Fotodokumentace ke změnovému listu č.1:

A) ZMĚNA ZAJIŠTĚNÍ STAVEBNÍ JÁMY

B) ZMĚNA TVARU DOSAZOVACÍ NÁDRŽE

Obr. 1 – nepravidelné zarážení štětovnic ze strany provozní budovy, cca v rozsahu 1/3 obvodu stavební jámy.

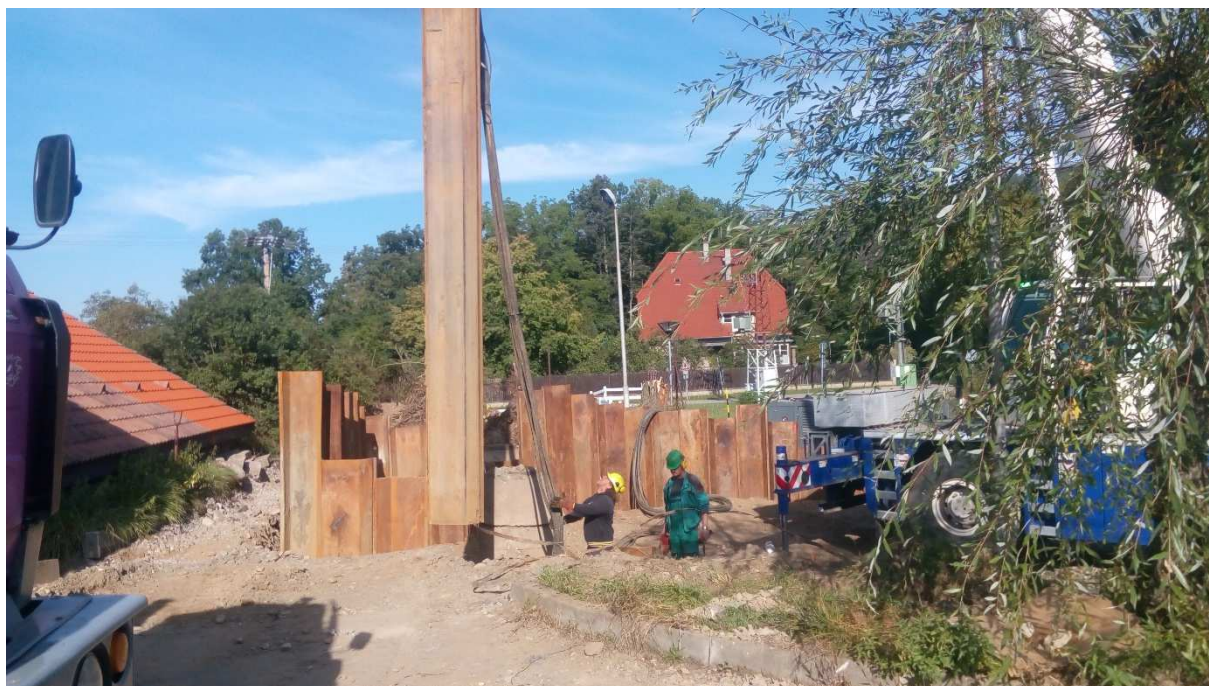
Obr. 2 – realizace štětovnicové stěny.

Obr. 3 – nepravidelně zarážené štětovnice ze strany provozní budovy, cca v rozsahu 1/3 obvodu stavební jámy.

Obr. 4 – nepravidelné zaražení štětovnic ze strany provozní budovy. V místě odhalujícího pravý roh provozní budovy byly použity štětovnice o 1m kratší, tzn. skalní podloží bylo naraženo ve stejné hloubce.

Obr. 5 – prosakující podzemní voda do stavební jámy, provedení rozpěrného rámu.

Obr. 6 – prosakující podzemní voda pramene z jihozápadní strany stavební jámy.

Obr.7 – sbíhání pramenů ve dně stavební jámy

Obr.8 – sbíhání pramenů ve dně stavební jámy

Obr. 1 – prosakující podzemní voda do stavební jámy, provedení rozpěrného rámu.

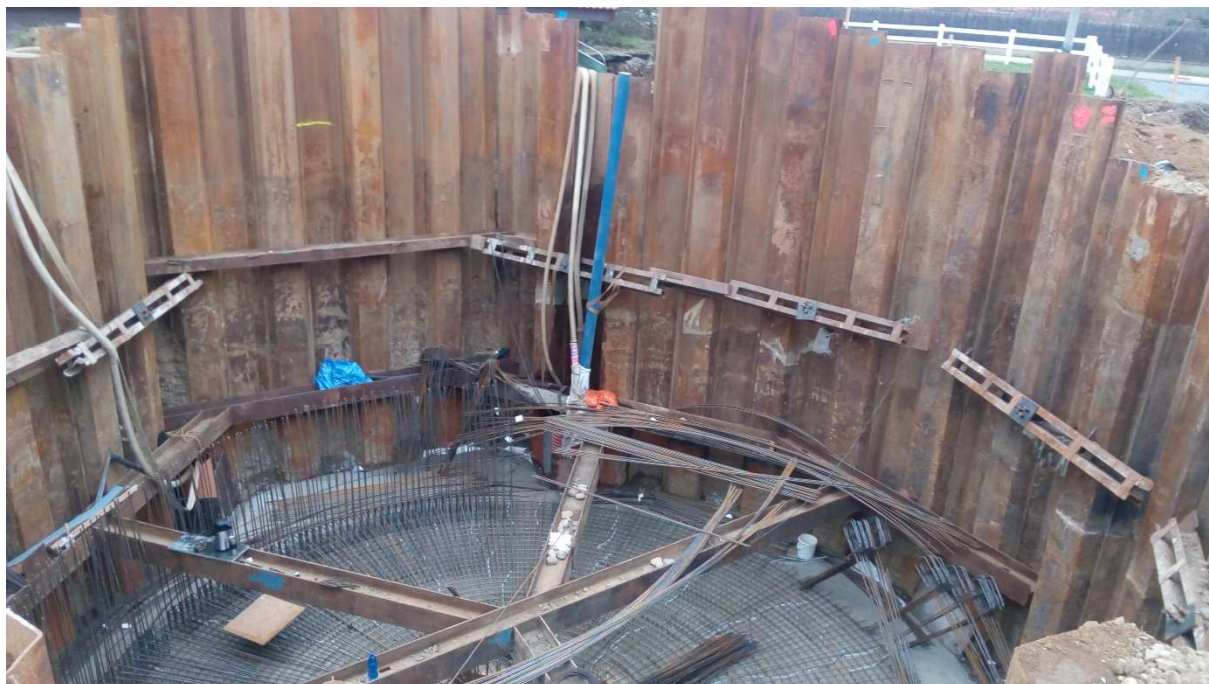
Obr. 2 – provedení betonáže podkladního betonu až ke štětovnicové stěně, vázání výztuže desky dosazovací nádrže.

Obr. 3 – vázání výztuže protivztlakového límce

Obr. 4 – provedení betonáže desky dosazovací nádrže až ke štětovnicové stěně.

Obr. 5 – provedení betonáže desky dosazovací nádrže až ke štětovnicové stěně.
